Европейская экономическая комиссия
Комитет по внутреннему транспорту
Рабочая группа по перевозкам опасных грузов

Девяносто девятая сессия
Женева, 9–13 ноября 2015 года
Пункт 6 а) предварительной повестки дня
**Предложения о внесении поправок
в приложения А и В к ДОПОГ:
конструкция и допущение к перевозке
транспортных средств**

**Предложение о внесении поправок неофициальной
рабочей группы по электрооборудованию транспортных
средств, перевозящих опасные грузы****Передано правительством Нидерландов¹***Резюме*

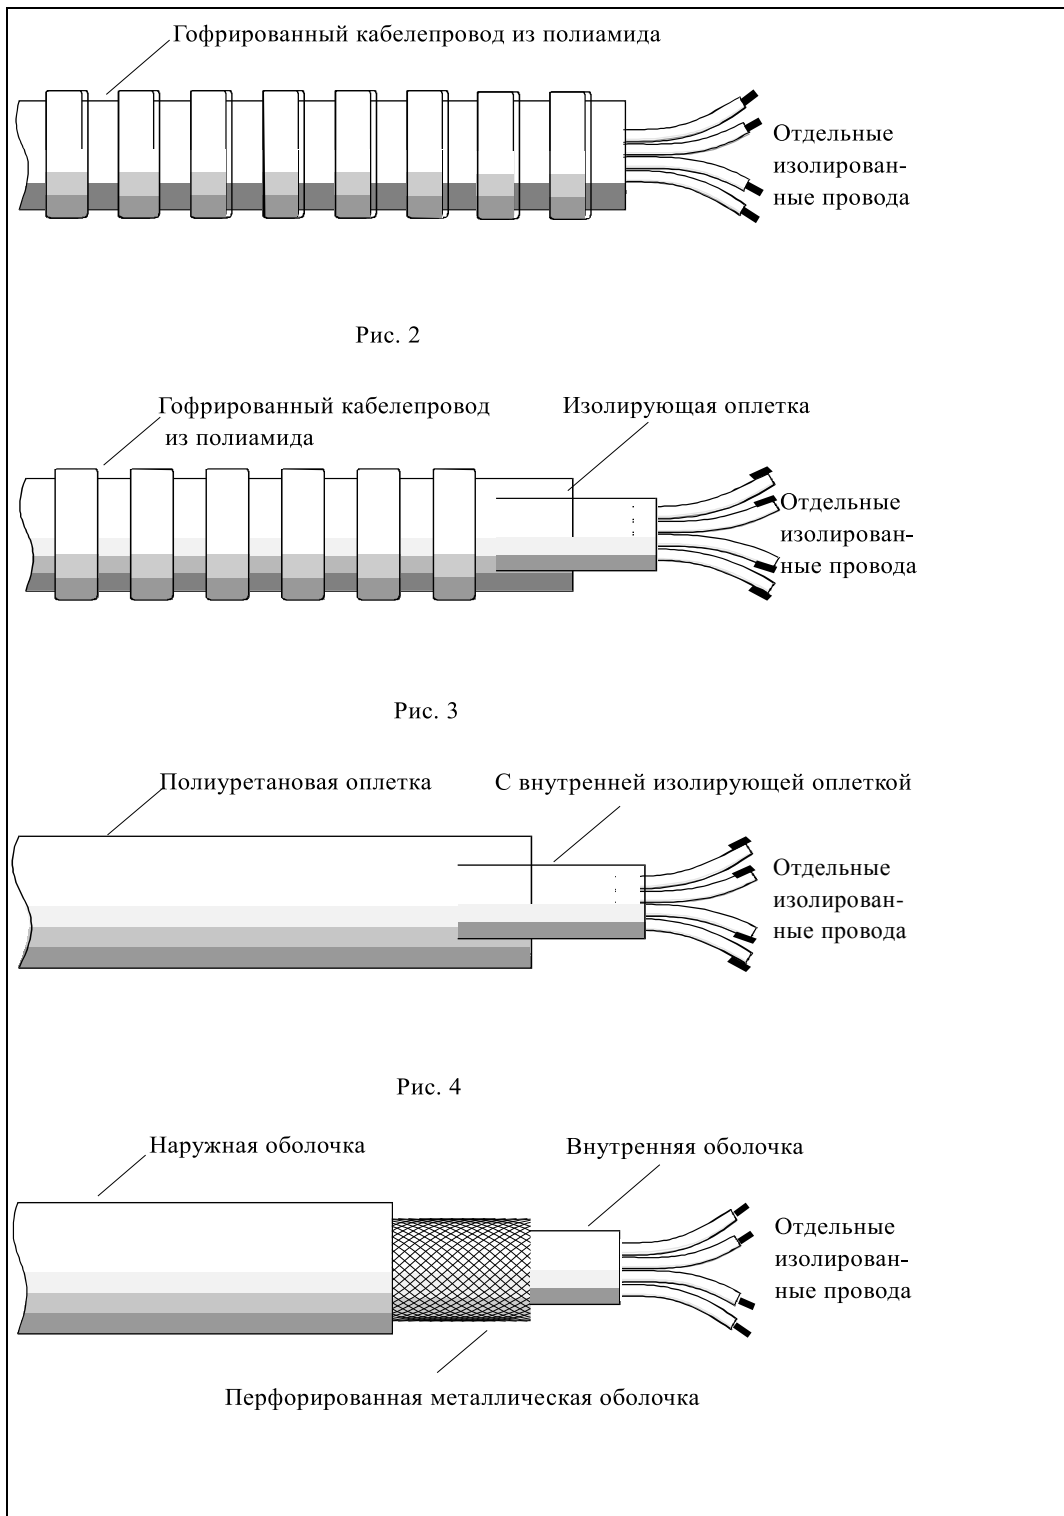
Дополнительная защита отвечает надлежащим требованиям, если используются многожильные кабели, соответствующие стандарту ISO 14572: 2011 или одному из примеров, приведенных на рис. 1–4 ниже, или другой конфигурации, обеспечивающей такую же эффективную защиту.
